Notitie

Voor:	Hoogheemraadschap van Rijnland
Van:	M. Verduijn
Gecontroleerd:	H.J. Wolters
Bedrijf:	Iv-Infra b.v.
Datum:	31 januari 2023
Referentie:	INFR220832-N01
Onderwerp:	Waterveiligheidstoets ontwerp Afvalwatertransportgemaal RWZI Haarlem-Schalkwijk

A. Tekening afvoerwatertransportgemaal

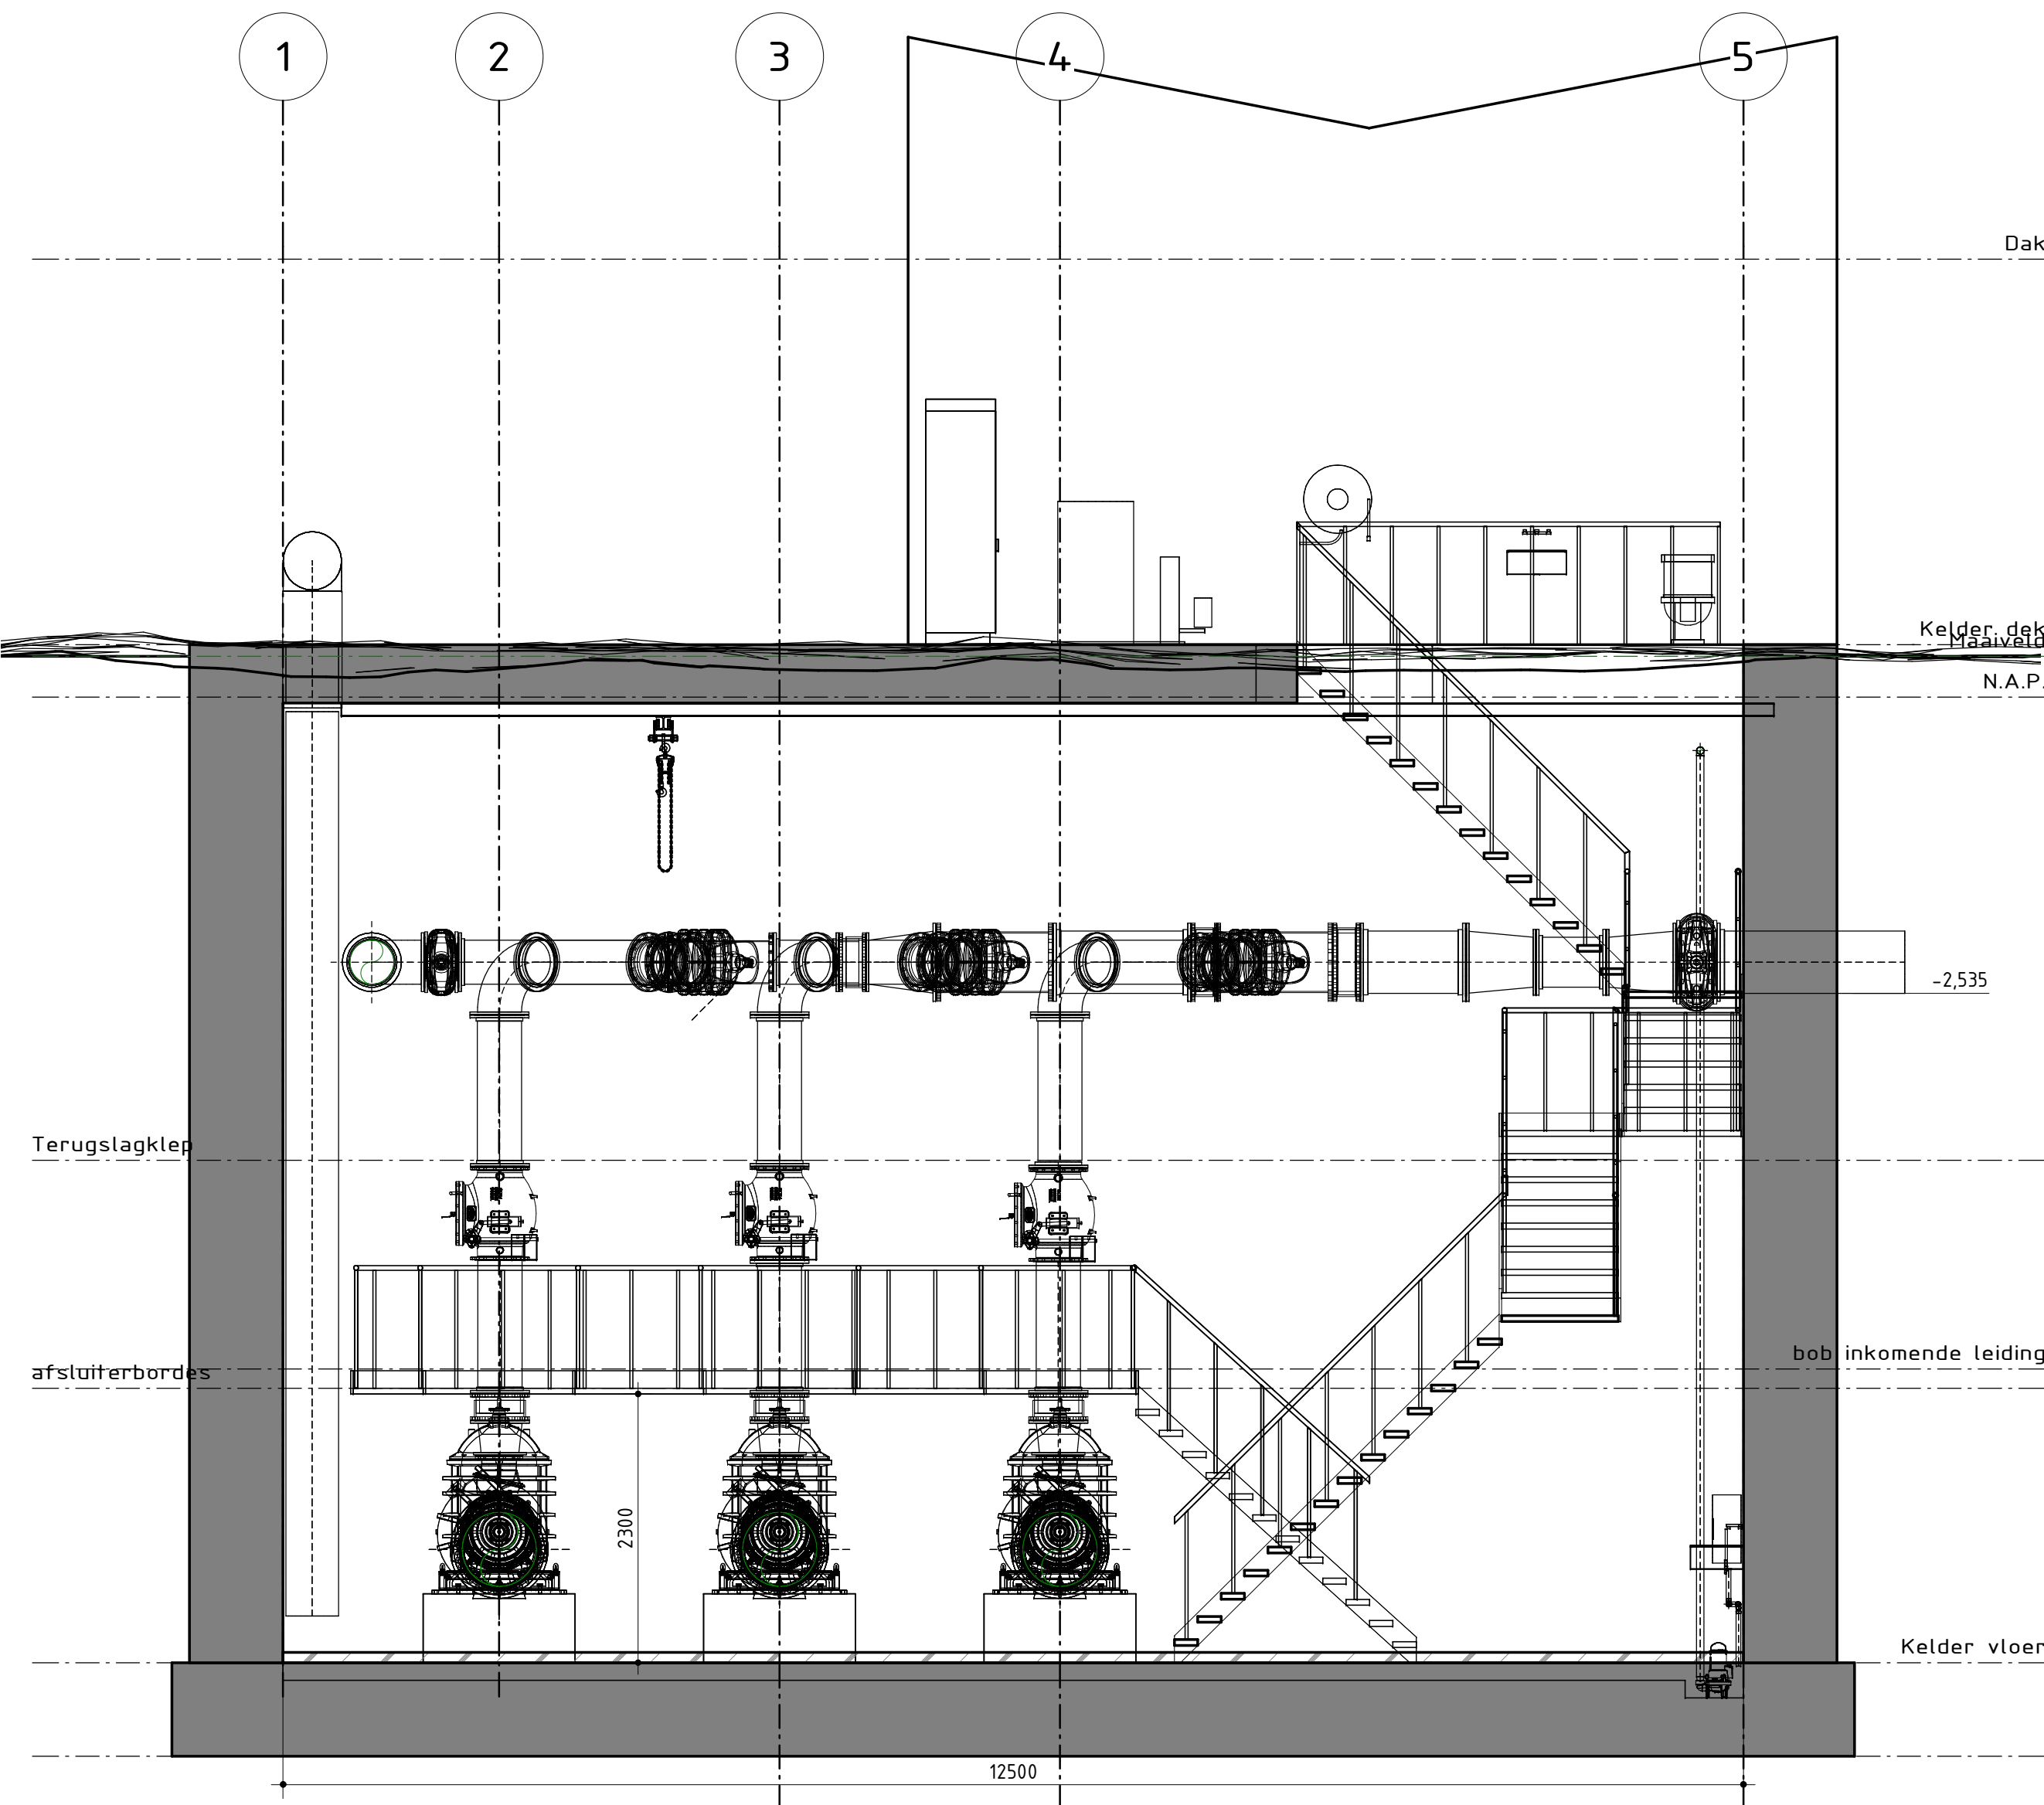
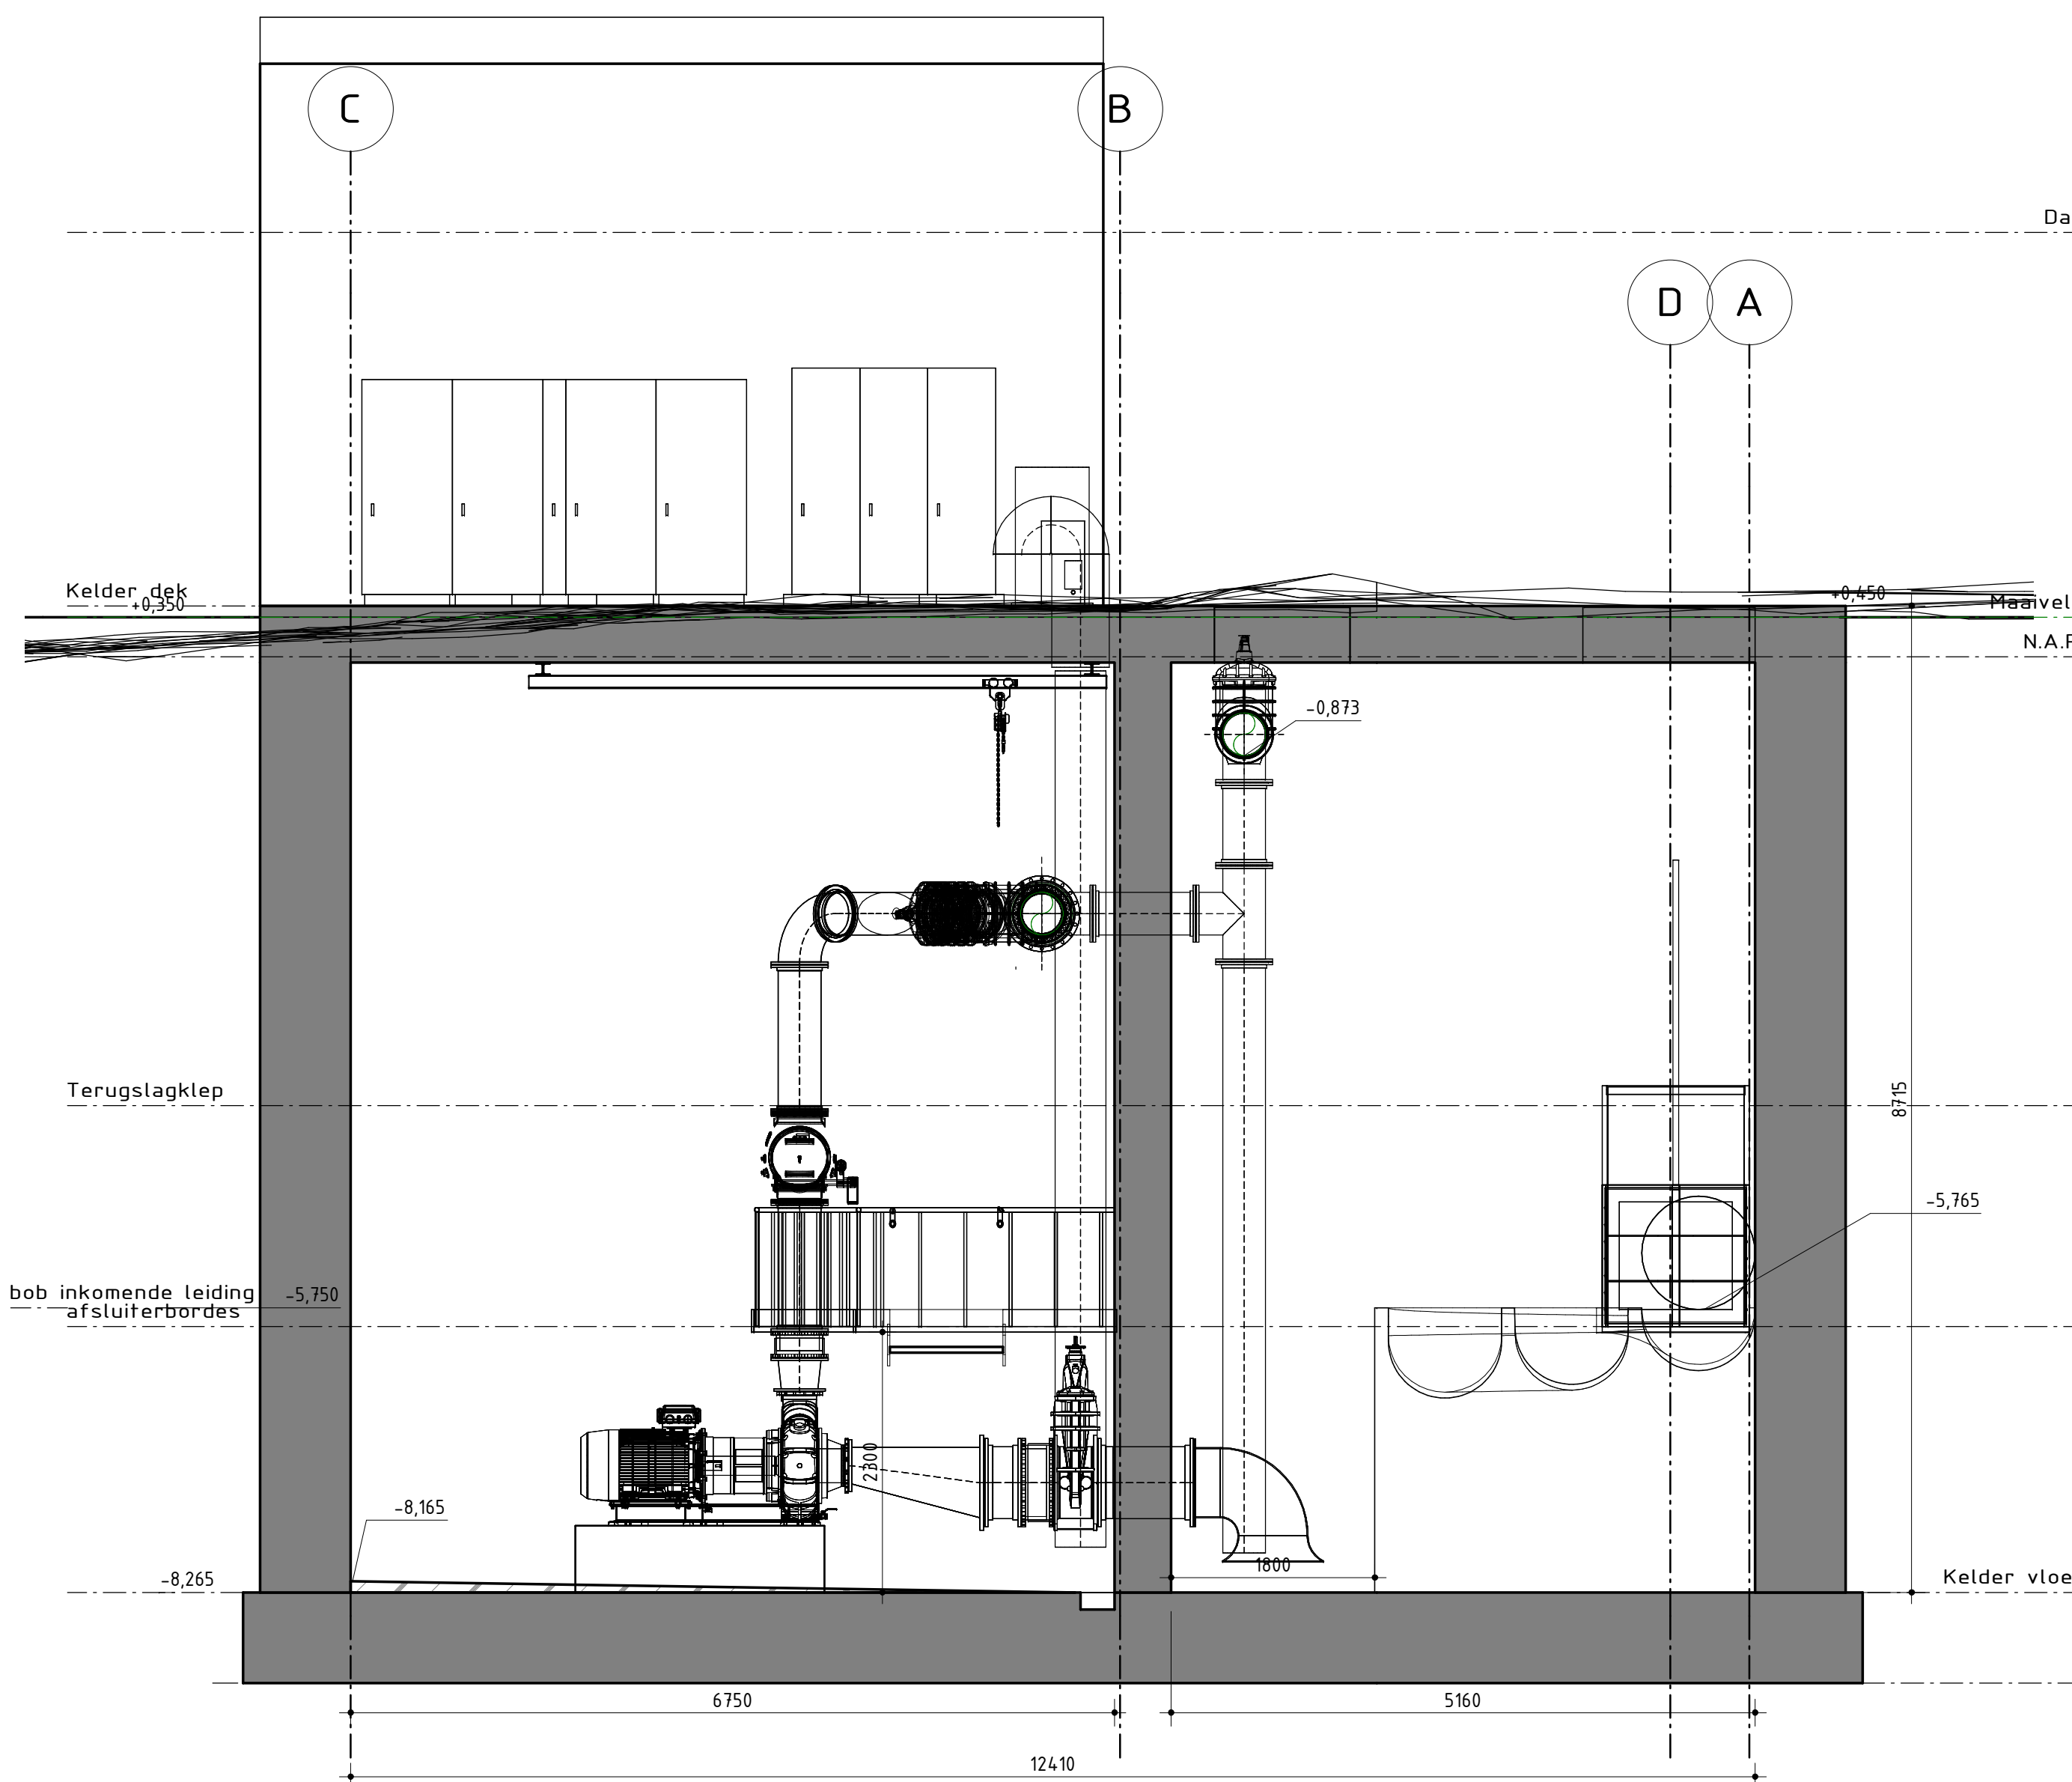
De bovenzijde van het dak van de kelder van het AWTG wordt conform de beschikbare ontwerptekening (zie bijlage A) aangebracht wordt op NAP+0,35 m. Dit is hoger dan het omringende en achterliggende maaiveld dat zich op een niveau hoger dan ca. NAP+0,3 m bevindt. Het omliggende maaiveld ligt hiermee 0,62 m hoger dan het maatgevend boezempeil, overloop kan om deze reden niet optreden. Ook bij het meenemen van de robuustheidstoeslag (0,20 m) ligt het maaiveld hoger dan het maatgevend boezempeil. Overslag zal gezien het verschil tussen het maatgevend boezempeil en het maaiveld zeer beperkt zijn. Indien enige golfoverslag optreedt zal het overslaande water, gezien de breedte van het hoger gelegen terrein van de RWZI, niet in het achterliggende lager gelegen gebied komen. Hierdoor zal een instromend volume naar de lagergelegen delen van het peilgebied niet aanwezig zijn.

Op basis van de ontwerptekening van het AWTG is vastgesteld dat de bovenzijde van de vloer van de kelder op NAP-8,27 m wordt aangebracht. De vloer van de kelder heeft een dikte van ca. 0,8 m, de onderzijde van de keldervloer bevindt zich dan op NAP-9,07 m. De onderzijde van de keldervloer bevindt zich hierdoor in

een zandlaag met een fijne categorie, zie Figuur 5. Piping kan alleen optreden als deze zandlaag (bovenzijde ca. NAP-6,1 m) in verbinding staat met boezem.
